Technical News Bulletin

Steinhausen, Enero 2021

Reemplazo de la unidad FlexIS

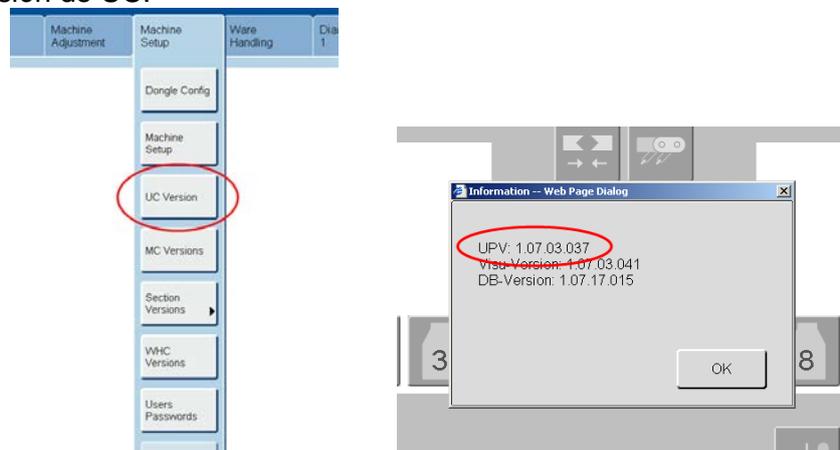
Las unidades más nuevas requieren la siguiente versión de software de FlexIS (versión del paquete de actualización)

1.07.02.029 y posterior (lanzada el 11 de mayo de 2012)

1.07.03.014 y posterior (lanzada el 31 de enero de 2012)

Entrada de seguridad (STO)

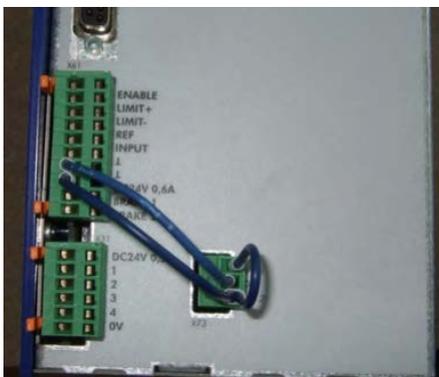
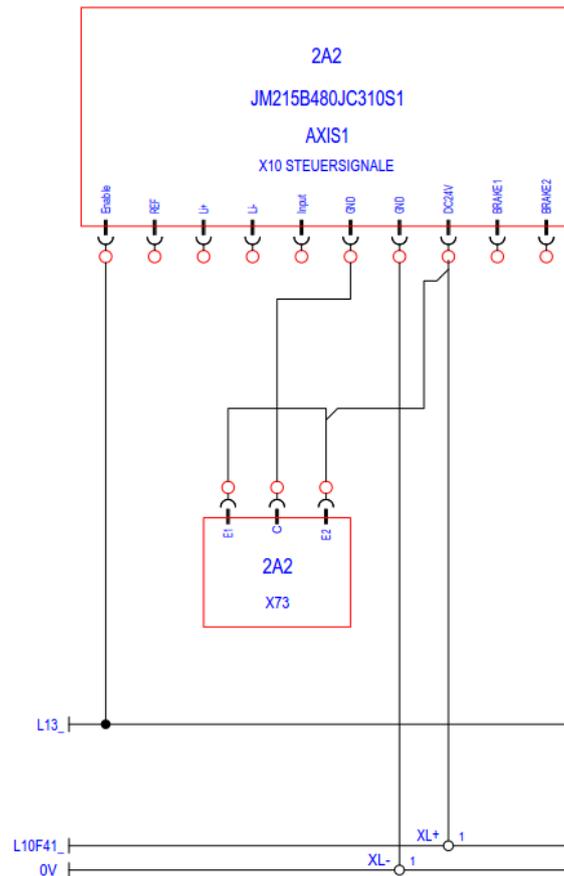
Todas las unidades nuevas tienen una corriente de seguridad para desactivar la unidad de forma segura (STO = Desactivación segura de par). El antiguo JetMove JM-215 (601-10146) no tenía esta entrada de seguridad.

Al reemplazar un JetMove JM-215 (601-10146) con un modelo nuevo, es necesario agregar cableado. La corriente de activación de seguridad debe alimentarse con 24 V.

A continuación, podrá ver cómo realizar el cableado de la corriente de activación de seguridad.
E1 y E2 necesitan 24 V, que se pueden tomar del suministro de 24 V de la unidad.
C necesita 0 V, que también puede tomarse del suministro de 0 V de la unidad.

Para recibir la unidad nueva (601-10847) que incluye el cableado (601-20103), solicite el juego de reemplazo de unidad (601-10847-Kit)

Si lo desea, puede solicitar el juego de cableado 601-20103 para la actualización.
